DIREZIONE GENERALE PER LA CRESCITA SOSTENIBILE
E LA QUALITA' DELLO SVILUPPO

OGGETTO: [ID_VIP: 5179] – Valutazione preliminare ai sensi dell'art. 6, comma 9, del D.Lgs. 152/2006 e ss.mm.ii. Progetto di potenziamento dell'elettrodotto 150 kV “Buccino - Contursi”: Tratto aereo e in cavo dal sost. P994A-19 al sost. P961A-18, e di variante dell'elettrodotto 150 kV “Buccino - Tanagro”: Tratto aereo dal sost. P961 al sost. P961-18.

Nota tecnica.

Figura 1 – Estratto “Tav. Aree Protette” - Progetto di potenziamento dell’elettrodotto 150 kV “Buccino - Contursi” e di variante dell’elettrodotto 150 kV “Buccino - Tanagro”

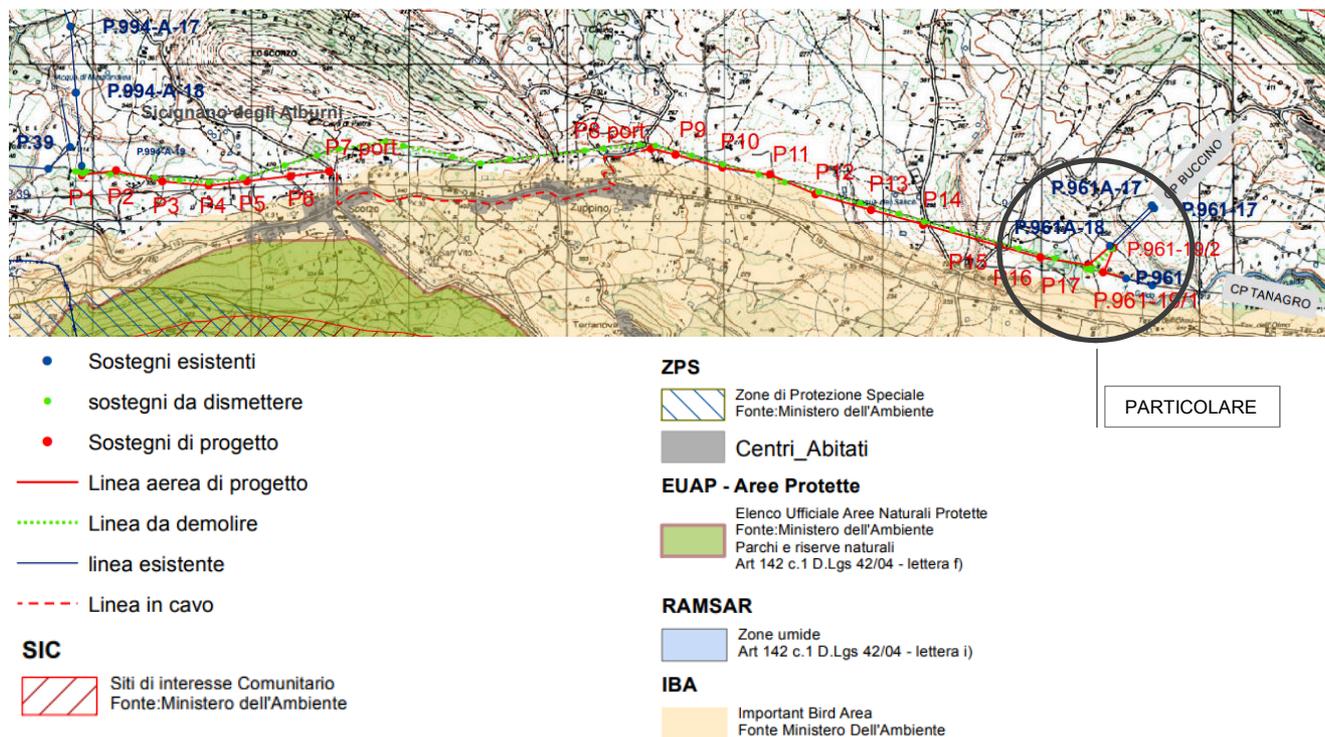
- una vicinanza del progetto in prossimità di SIC e ZPS;
- una distanza di soli 100 m dei sostegni P10,P11,P12 alla perimetrazione dell’area “IBA-Monti Alburni”;
- l’interferenza di alcuni sostegni, nonché del cavo interrato, con aree a rischio individuate nel PAI;

- la vicinanza dei sostegni P1 e P16 e l'interferenza del nuovo sostegno P961-19/2 con un' area boscata tutelata secondo l'art. 142, c.1, lett. g) del D.Lgs 42/2004.

Sulla base delle informazioni fornite dal proponente nella documentazione trasmessa, tenuto conto della particolare sensibilità del contesto con particolare riferimento alla componente ambientale biodiversità data dalla vicinanza ad aree appartenenti alla rete Natura 2000, preso atto dell'assenza di procedure di valutazione ambientale precedentemente svolte sull'opera di cui si propone la modifica e che le modifiche stesse risultano dimensionalmente superiori alle soglie indicate all'Allegato II-bis, si ritiene che non sia possibile escludere la presenza di impatti potenziali significativi e negativi e che pertanto la proposta di variante in esame ricada al p.to h) dell'all. II-bis alla parte II del D.Lgs. 152/2006 e ss.mm.ii. e debba pertanto essere oggetto di una verifica di assoggettabilità a VIA ai sensi dell'art. 19 del D.Lgs. 152/2006 e ss.mm.ii., in ragione di quanto previsto dall'art. 6, c. 6 del medesimo Decreto, integrata con la procedura di valutazione di incidenza ambientale (VINCA).
